PUE.271.16.2014

Dotyczy: postępowania o udzielenie zamówienia publicznego prowadzonego w trybie przetargu nieograniczonego pod nazwą: **Budowa wodociągu przy ulicy Żniwnej w Goleszowie i ulicy Dworskiej w Bażanowicach.**

Wyjaśnienie treści SIWZ

Obiekt	Wodociąg Goleszów ul. Żniwna etap II	
Treść	Regulator - stabilizator	
Adres	Bażanowice ul. Dworska	
Inwestor	Gmina Goleszów 1-go Maja 5 Goleszów	
Projektował: numer uprawnień 94/81/B-B	Skala	1: 500/100
	Branża:	IS
	Rys.	15
		VIII.2010r

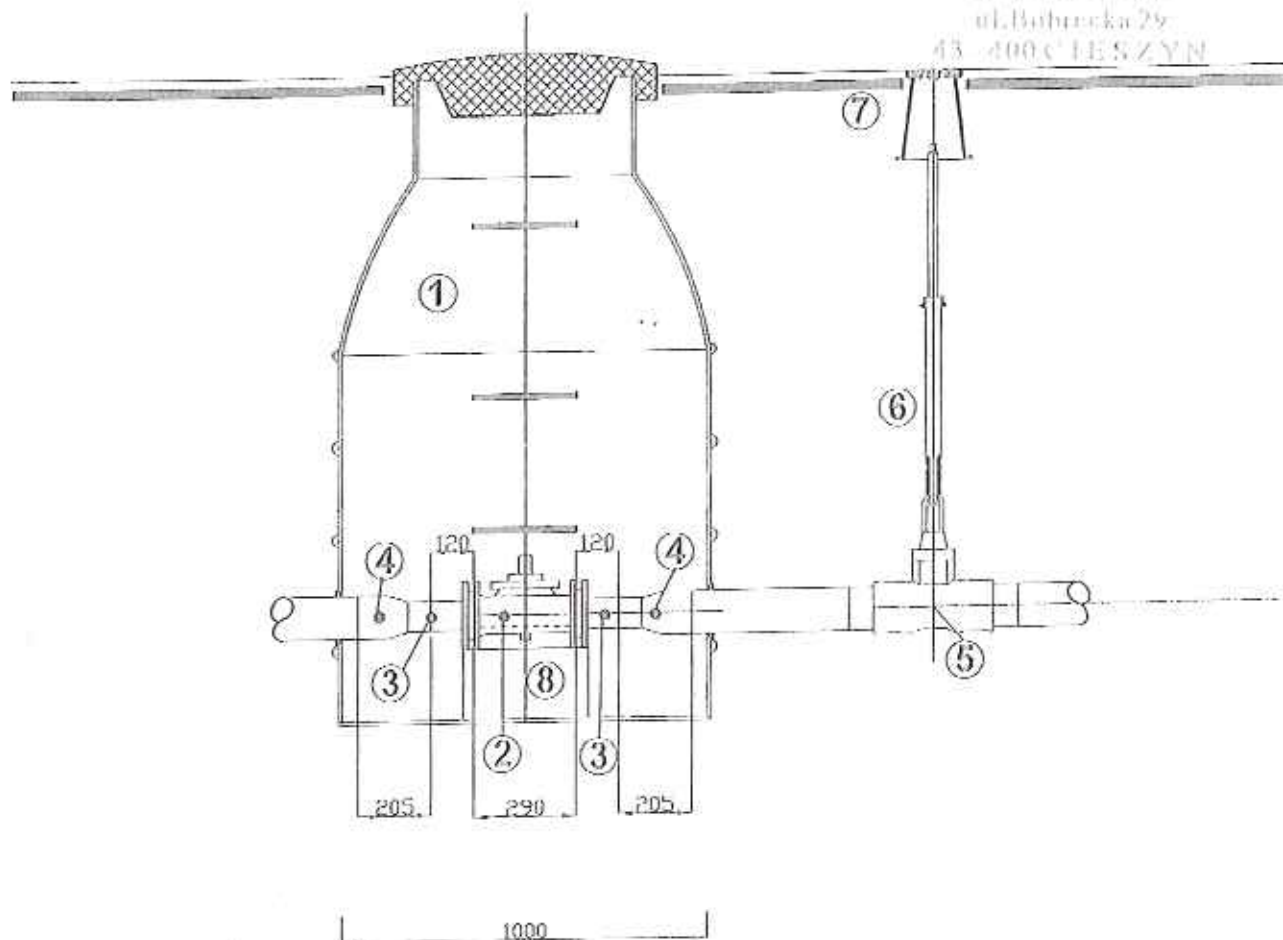
W dostępnych materiałach przetargowych brak rysunku studni wodomierzowej i zaprojektowanego na ul. Żniwnej reduktora. Prosimy o przesłanie rysunków wraz z opisem zamontowanych elementów.

Studnie wodomierzowe oraz reduktory należą do przyłączy i nie obejmuje ich zakres niniejszego zamówienia. W zakresie robót i cenie ofertowej uwzględniona winna zostać zabudowa jednej komory redukcyjnej na wodociągu przy ulicy Dworskiej. Rysunek komory stanowi załącznik do niniejszego pisma.
